Parco eolico "Cascinassa"

Progetto definitivo

2.42

Viabilità di servizio - Sezioni tipologiche e regimazione idraulica

ESEMPIO TIPOLOGICO DI STRADA SU CRINALE

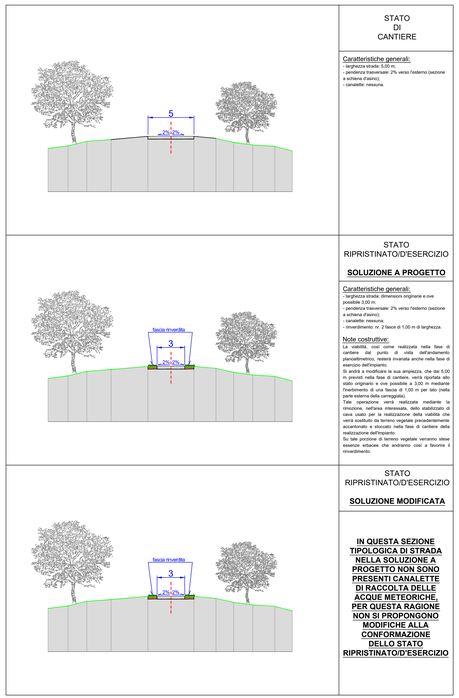
ripristino della strada su crinale (13,4% del totale) e regimazione delle acque meteoriche

ESEMPIO TIPOLOGICO DI STRADA A MEZZA COSTA

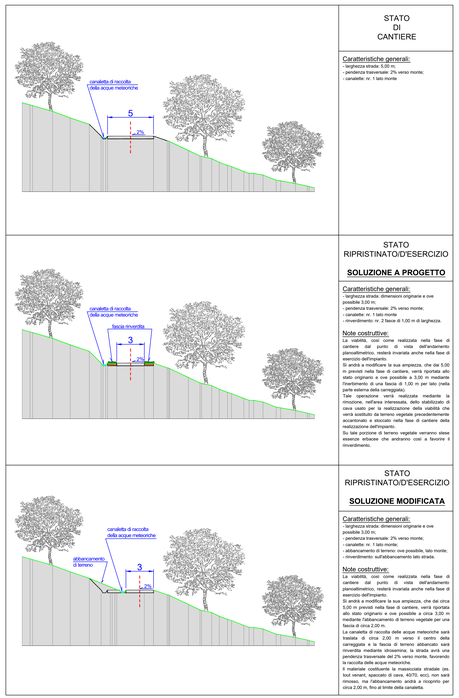
ripristino della strada a mezza costa *(75,5% del totale)* e posizione della cunetta laterale per la regimazione delle acque meteoriche

ESEMPIO TIPOLOGICO DI STRADA IN TRINCEA

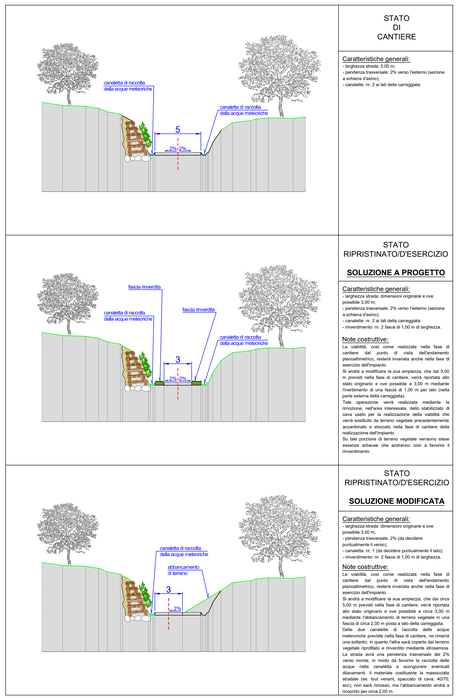
ripristino della strada in trincea *(11,1% del totale)* e posizione delle cunette laterali per la regimazione delle acque meteoriche
